RAZPISNA DOKUMENTACIJA

IZGRADNJA VRTCA V ARTIČAH
(Portal javnih naročil, št.: JN001160/2020-B01)

Dodatna pojasnila odgovorov podanih na Portalu javnih naročil

B2.5 "Kompletna dobava in vgradnja konstrukcijski dilatacijski profil:
MIGUA Migutan REIHE FP 130/60 NI
vgrajen po tehničnih specifikacijah proizvajalca!

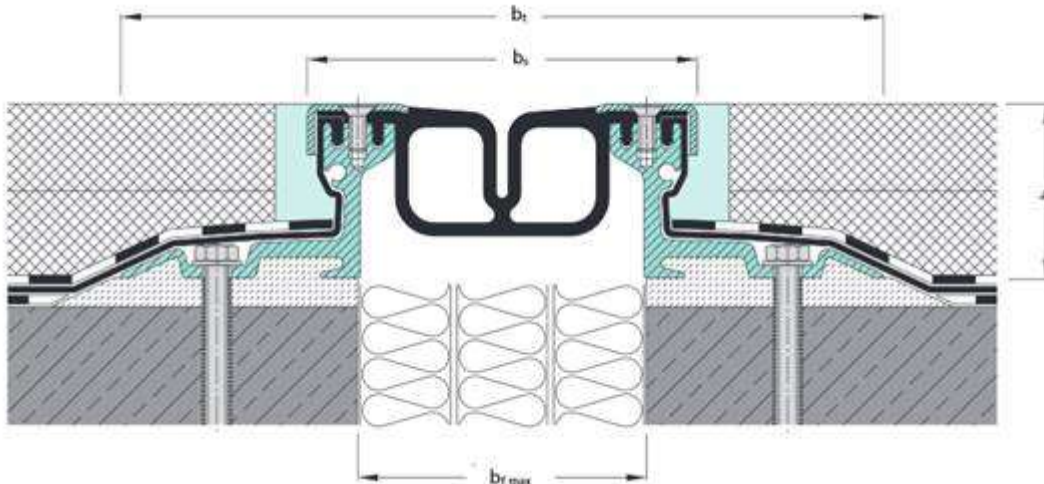
Naročnika prosimo za detajl konstrukcijske dilatacije po spodnjem opisu in ga hkrati opozarjamo, da naj ponovno preveri ustreznost le-te. Po naših izkušnjah je potreba po tako močno projektirani dilataciji (cena je zelo visoka!!) nepotrebna in neekonomična!

Predvidena je vgradnja dilatacijskega profila kot npr. ali enakovredno MIGUA Migutan REIHE FP 130/60 NI, v tlaku v dilataciji hodnika.

V popisu je ugotovljena napaka v količini. Ni 120 m dilatacije, ampak 3 m.
